ZAT LS 2020-21 / ATELIÉR KVÍZOVÁ BEDNÁŘOVÁ / LETNÍ BŘEH MOST

E - SKICÁK

ŠIMON POLÁČEK / PŮJČOVNA IN-LINE BRUSLÍ

Konzultace situačního konceptu 3.3.21

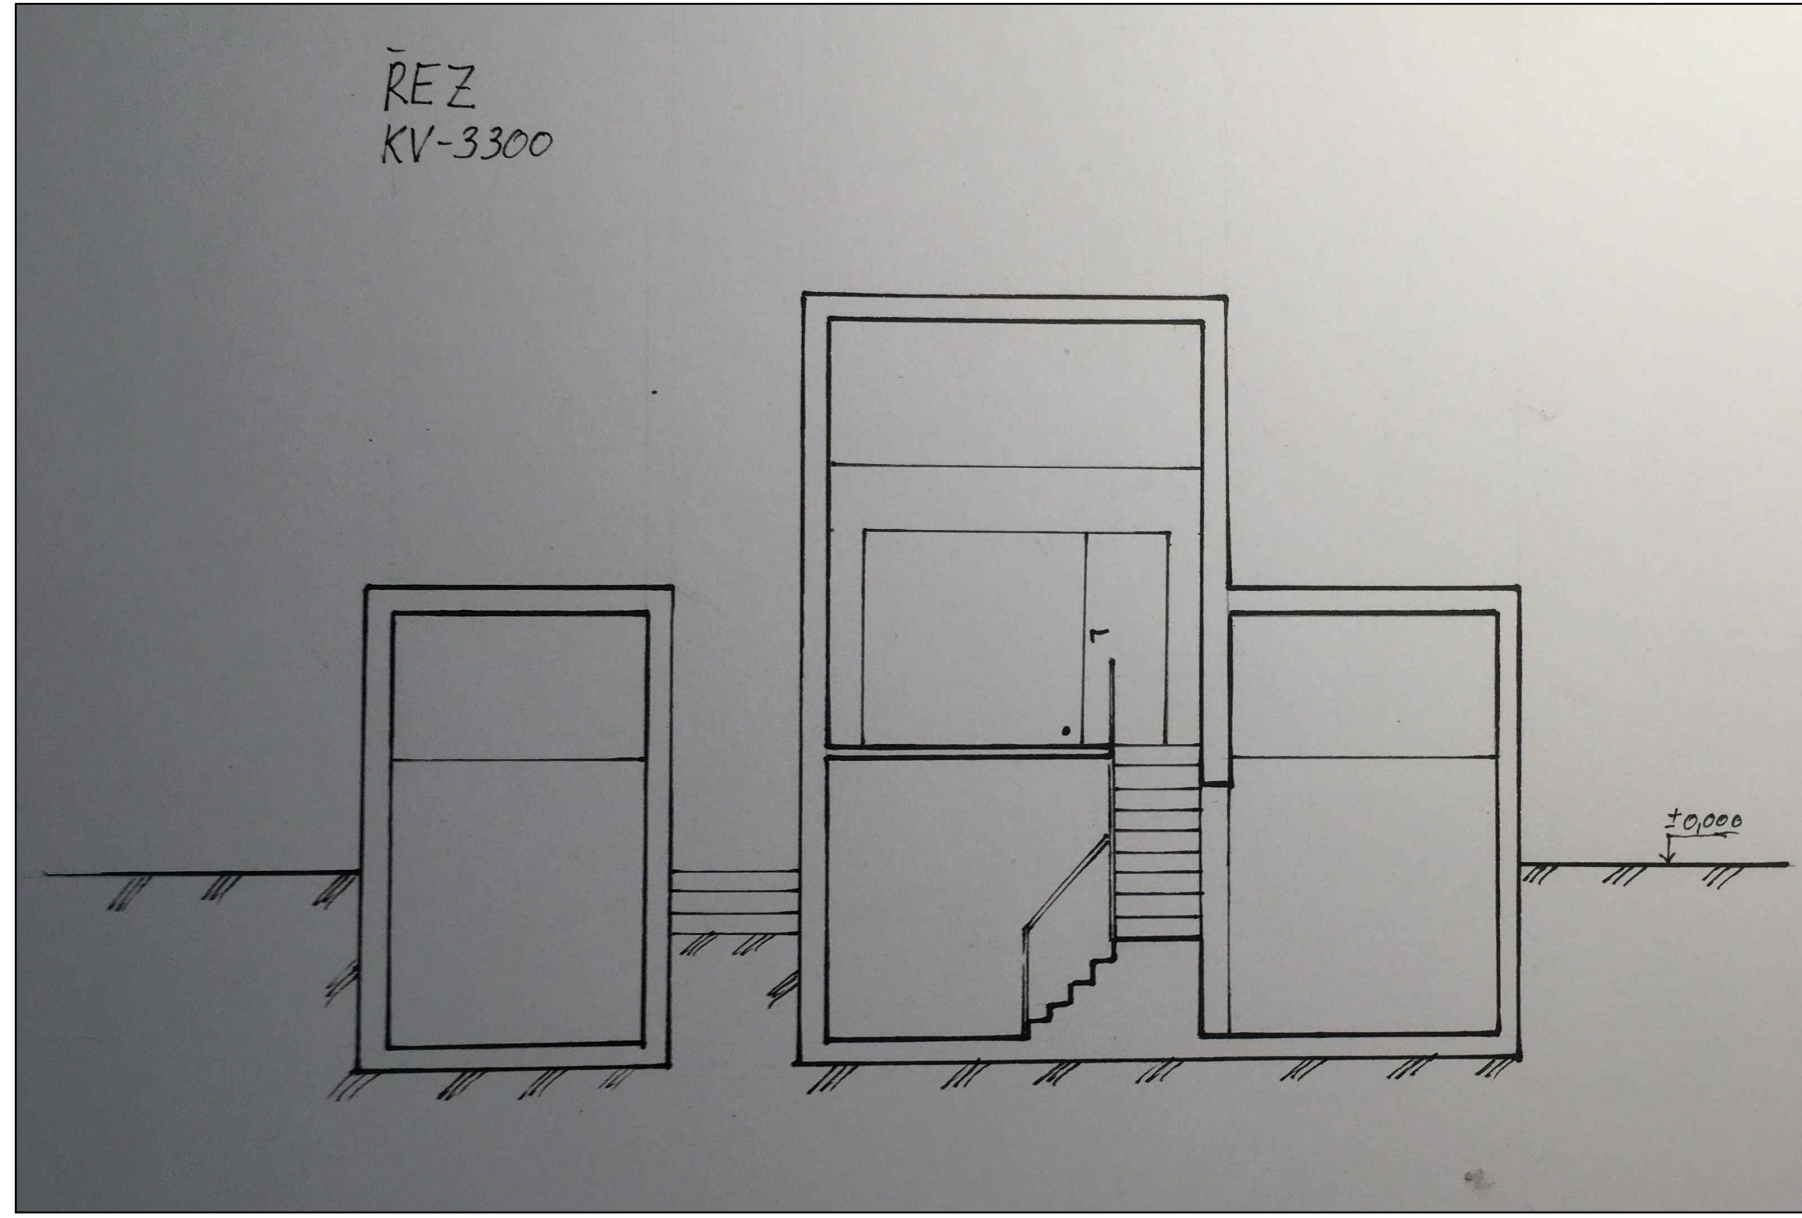
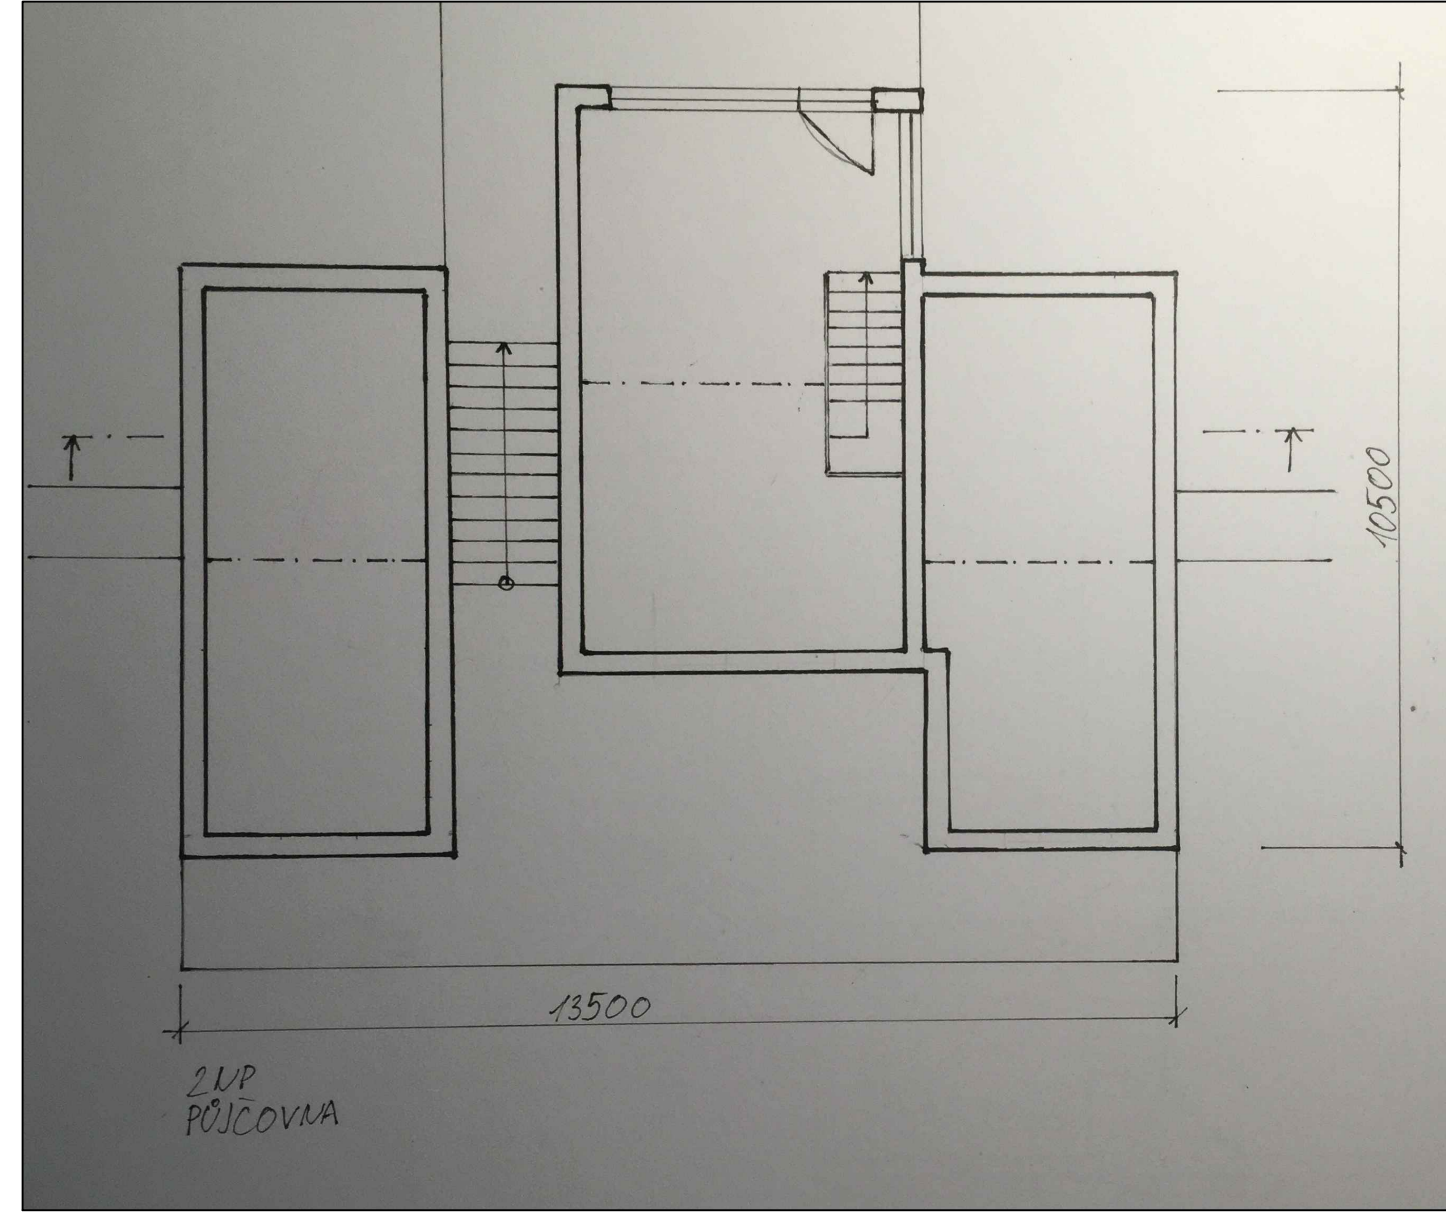
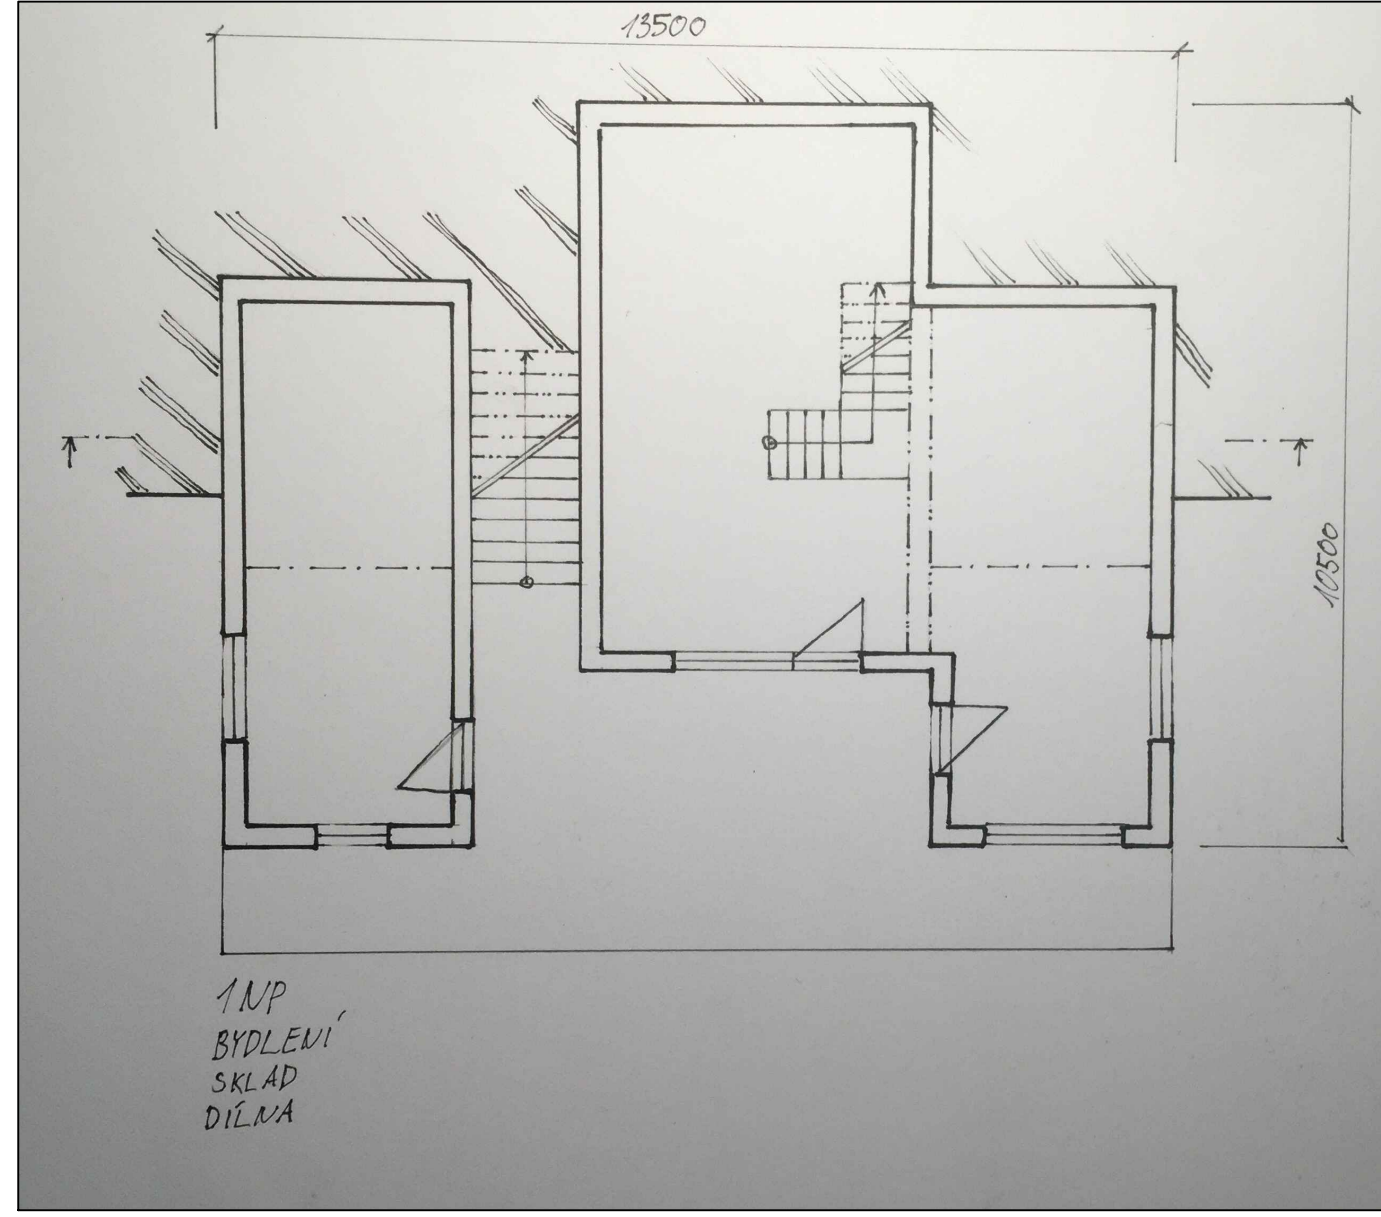
Rozpracovat variantu Luční dům jako možné řešení, doporučeno provozní napojení parcel a provozu 3-4 (bruslení a kola) z důvodu podobnosti a možnosti řešení části programů společně. Oba provozy jsou vázány na linii pohybu ve větších okruzích mimo areál, areál jako základna a Prosíme o ukládání souborů v každém týdnu do systému a příslušné úlohy!

Konzultace situačního konceptu 10.3.21

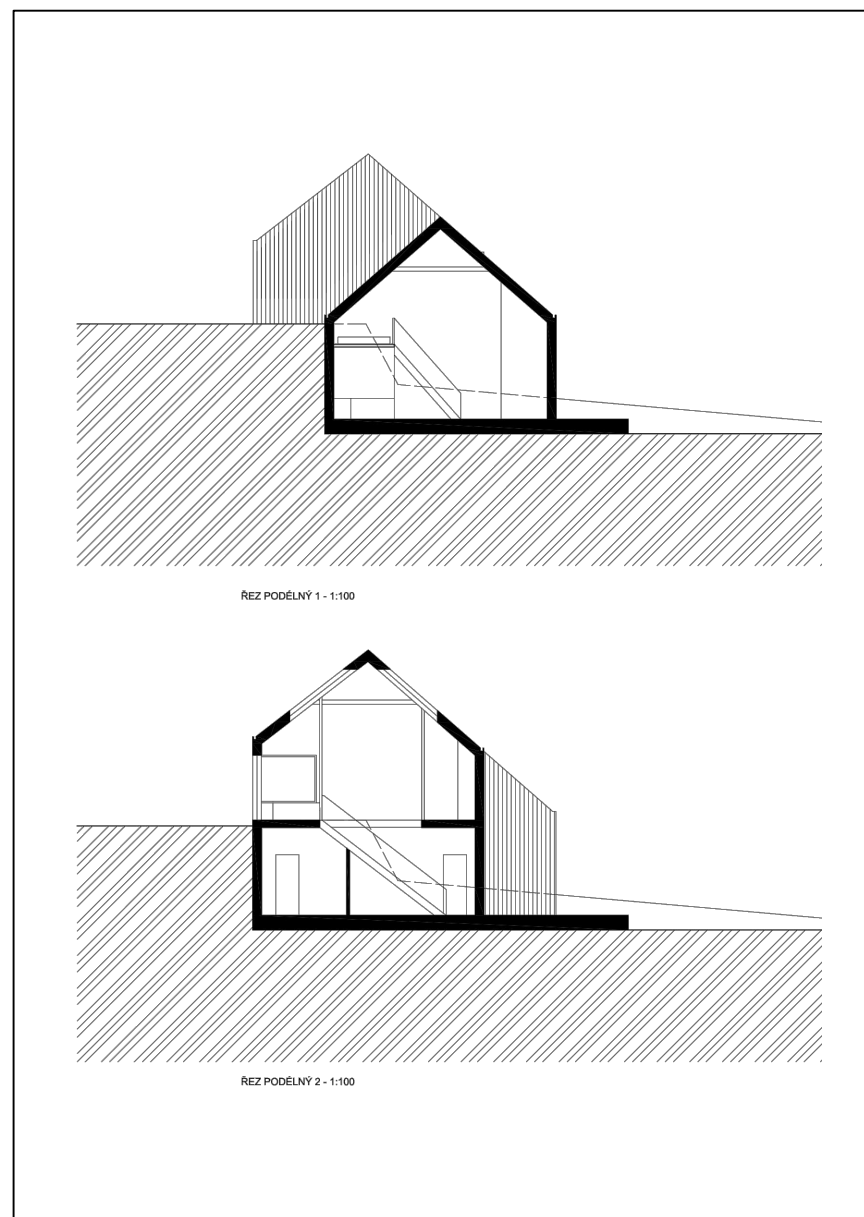
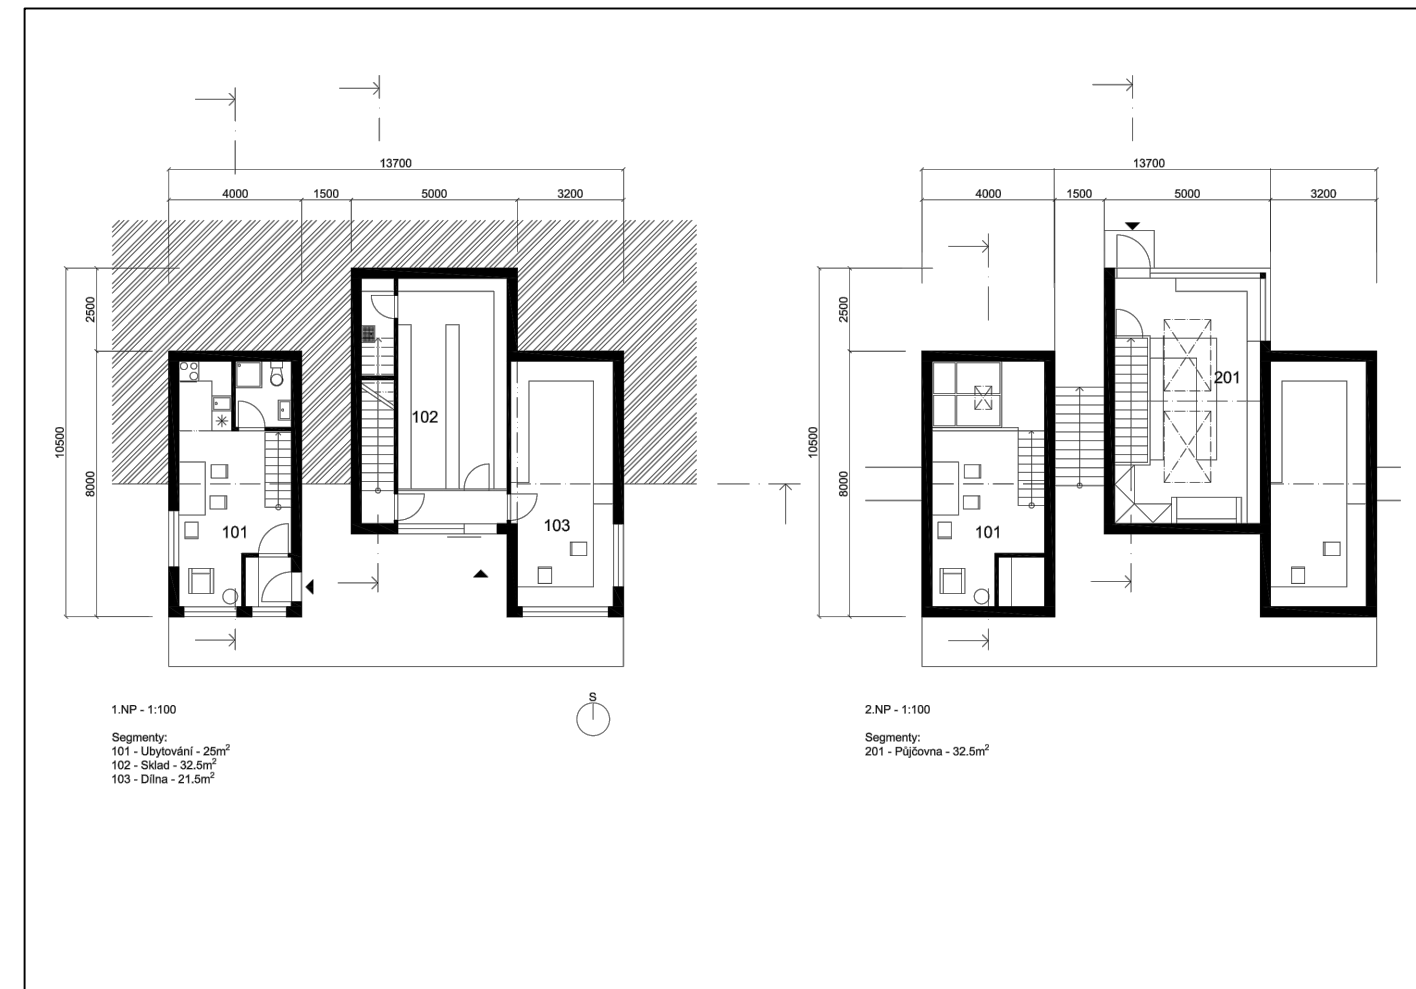
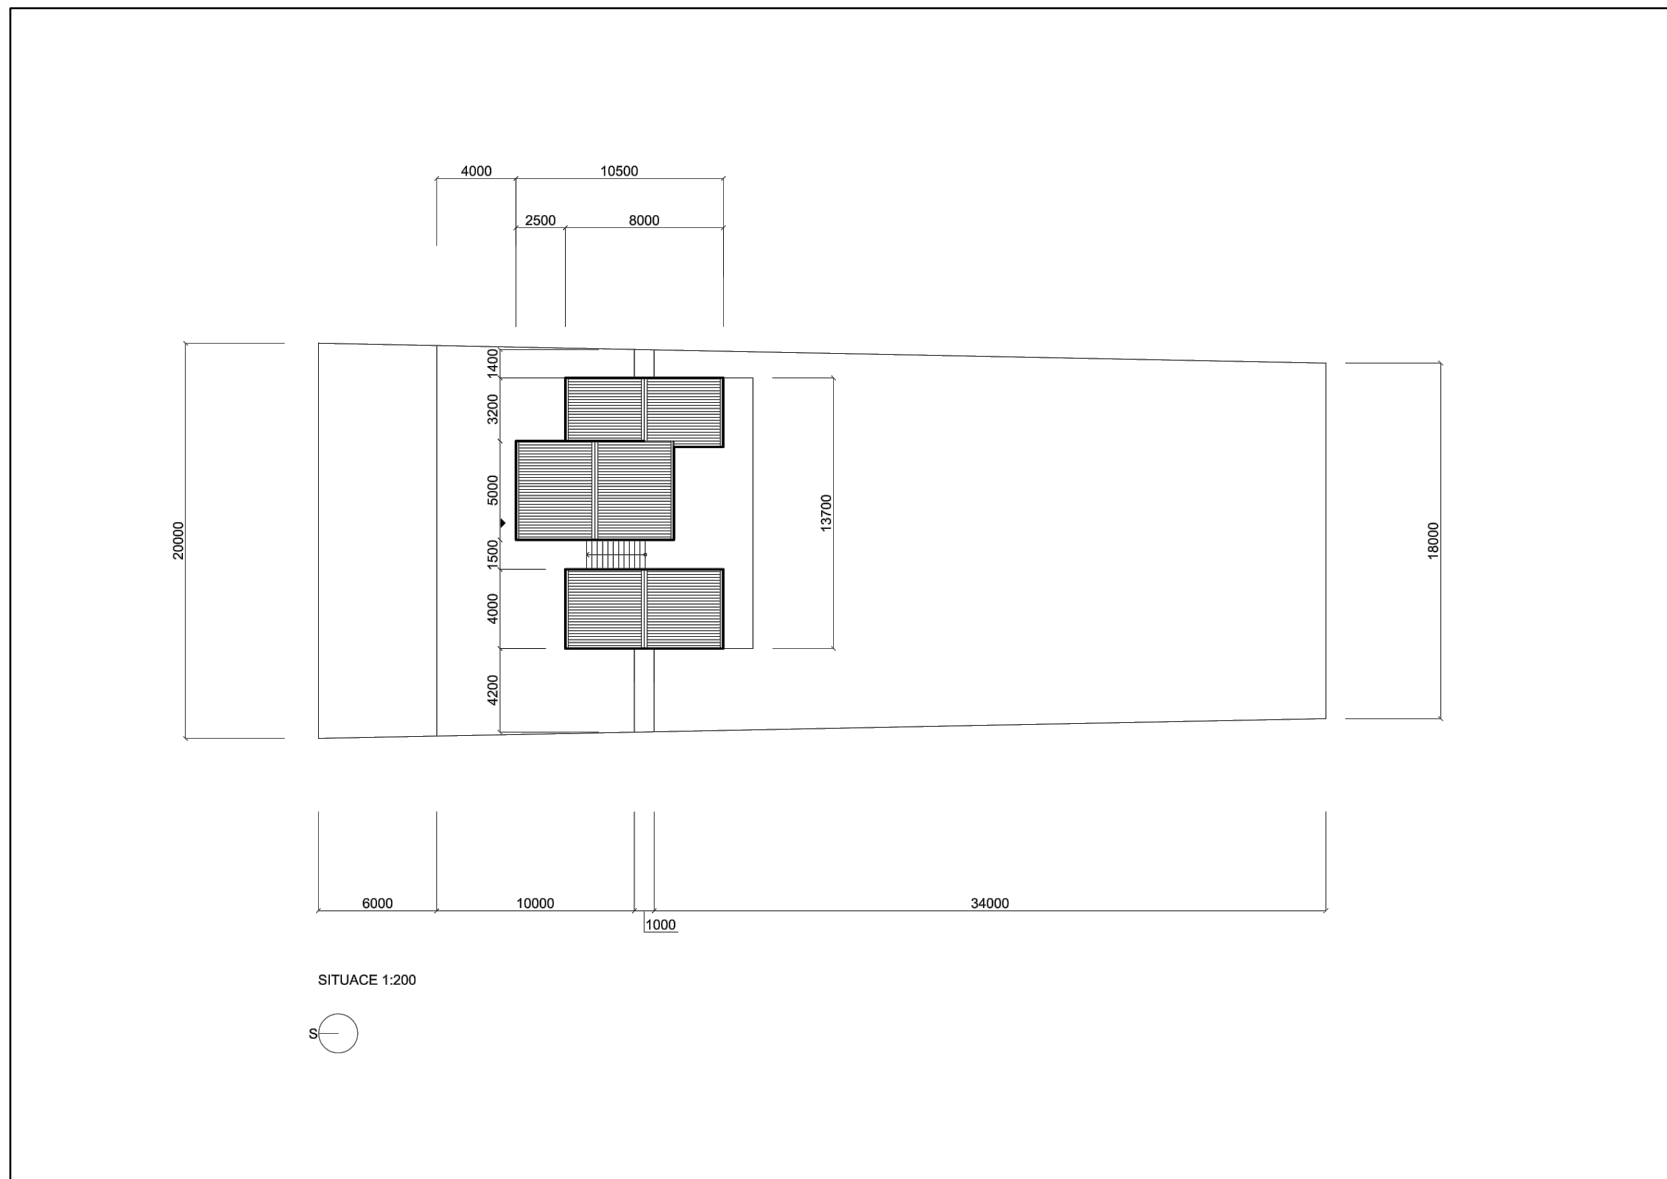
Předložený koncept 3 hmot na hraně terénního zlomu je možný.

Doporučení k úpravě navrženého objektu:

- Výraz prostoru půjčovny a servisu by měl být jasný (prozrazovat svým prostorovým řešením i fasádami účel objektu
 - Situování prostoru pro klienty by mělo být ve vazbě na dráhu a výškově by nemělo být po schodišti (možnost vyzkoušení bruslí, zapůjčení a výjezd z provozovny rovnou na dráhu)
 - Prostory zázemí a servis již mohou být případně po schodech v prostoru níže a zapracovány v terénu...
 - Doporučujeme výraz objektu půjčovna odlišit od objektů ubytovacích (variance na jedno téma v proměnách trojice podobných hmot)
- Oba provozy jsou vázány na linii pohybu ve větších okruzích mimo areál, areál jako základna na trase dráhy (nutno vyřešit ve vztazích k okruhu kolem jezera atd)
